Solund kommune

Mindre endring av detaljreguleringsplan for Bustadfelt Klubben

Oppdragsnr.: 52508731 Dokumentnr.: 001 Versjon: J02 Dato: 2026-05-28

Planomtale for reguleringsendring

Figur 1: Gjeldande reguleringsplan for området (Plan-id.: 4636_201502).

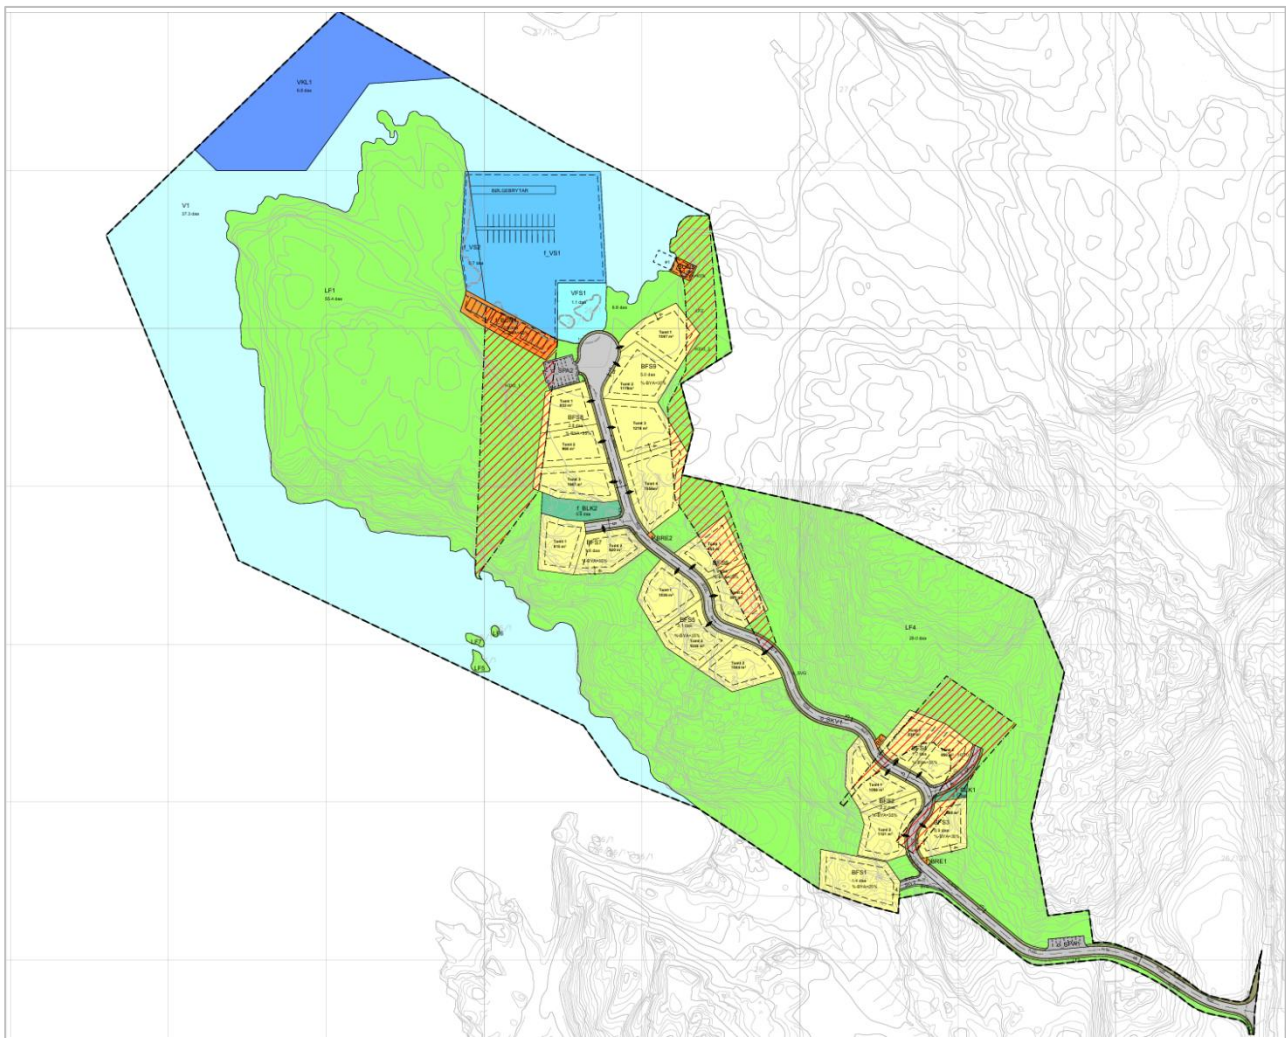
Detaljreguleringsplan for Bustadfelt Klubben med plan-id.: 1412-201502 blei vedteken i 2016. Solund kommune ønskjer å gjere mindre justeringar i planen for å leggje til rette for meir føremålstenlege og gjennomførbare løysingar for veg, parkering og teknisk infrastruktur i bustadfeltet. Norconsult Norge AS har innarbeidd endringane som del av gjeldande plan frå 2016 på vegne av kommunen.

Endringa inneber rettingar i plankart og reguleringsføresegner. I tillegg er det utarbeidd ei planomtale (dette dokumentet) som beskriv endringane som er gjort, samt eventuelle verknadar av endringane.

Figur 4: Illustrasjon ønska justering av veg SV

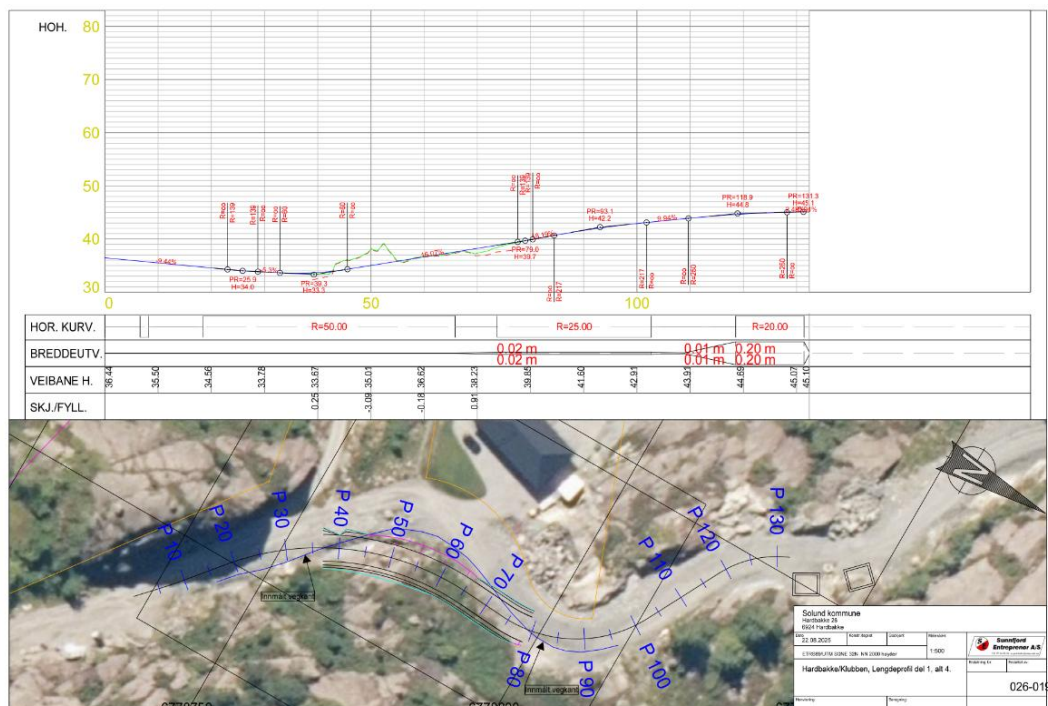
o_SKV1 er føresett justert for å betre trafikksikkerleiken m.a. ved å auke sirkelradien i horisontalkurvaturen i tre av dei knappaste svingane på tilkomstvegen inn i feltet. Som følgje av endringa er bustadtomba BFS3 føreslått teke ut. Arealet som er til «overs» etter justering av vegen vert teke med som del av areal avsett til friluftsmål.

Figur 5: Framlegg til revidert reguleringsplankart som følgje av dei mindre endringane som er gjort.

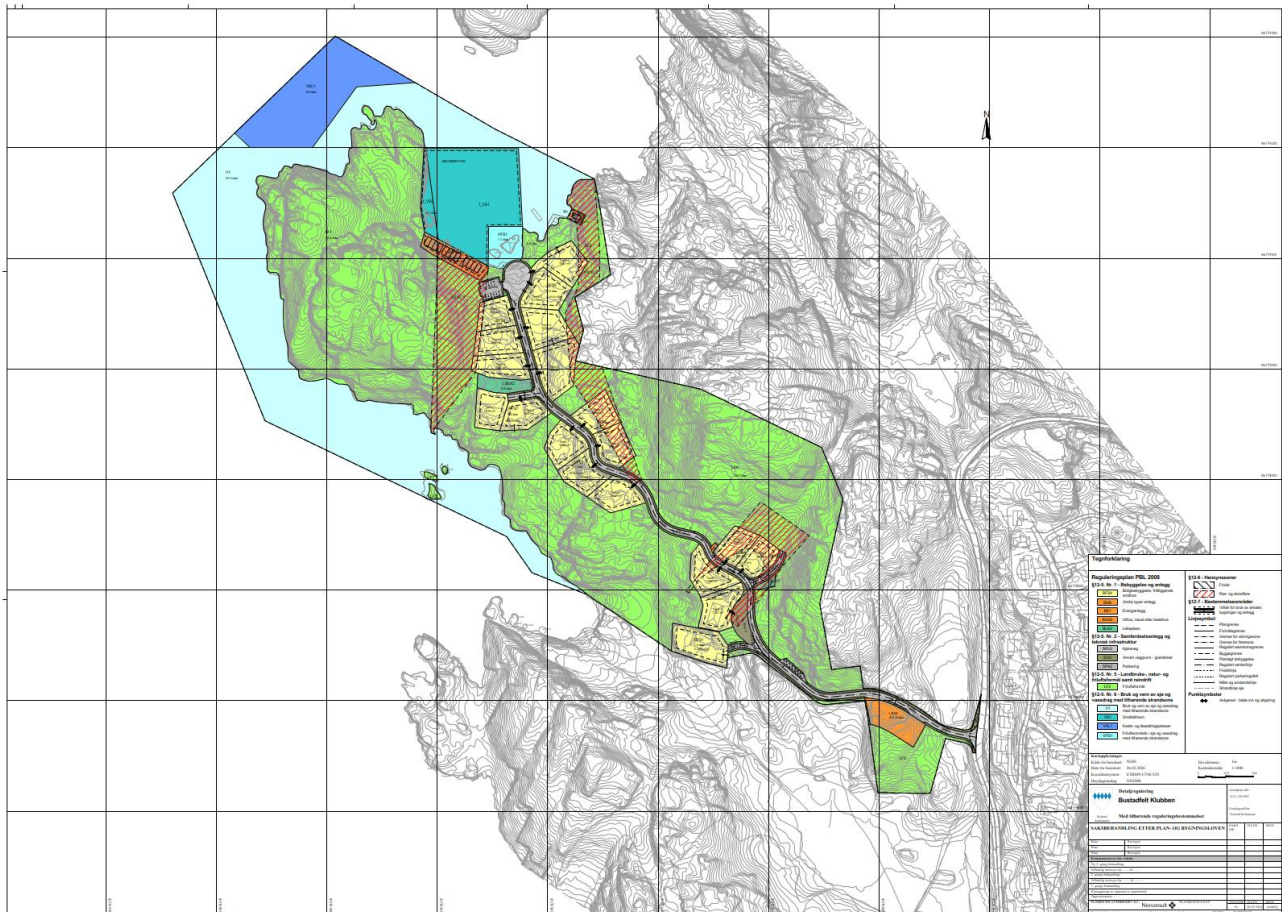
Det vert føreslått å justere krav til maksimal stigning på køyreveg frå 12 til 15%. Eksisterande og prosjektert vegløyseing har større stigning enn gjeldande føresegnar gir adgang til. Endringa har som føremål å legge til rette for samsvar mellom plan og faktisk situasjon.

Frå dei innkomne merknadane ber Vestland fylkeskommune om at sikringszone H140 vert teikna inn i plankartet ved avkøyrsla til fv. 606. Dette er følggt opp i plankart.

1. Føremåla for renovasjonsanlegg (f_BRE1–f_BRE2) er teke ut og erstatta med føremål for andre anlegg (f_ABA).
 - a. § 4.4 er justert for å leggje til rette for nytt felles område for renovasjon og postkassehus innanfor areal avsett til helikopterlandingsplass (o_LU) i kommuneplanens arealdel.
2. Krav til stigning for køyreveg er justert
 - a. §5.1 er endra ved at maksimal stigning for offentlig køyreveg o_SKV1 er auka frå 12% til 15%, for å ha betre samsvar mellom plan og faktisk situasjon.
3. Frisiktsone er innarbeidd i plankartet og føresegnene
 - a. Ny § 8.2 er teke inn og regulerer krav til frisiktsone ved avkøyrsla til fv. 606.
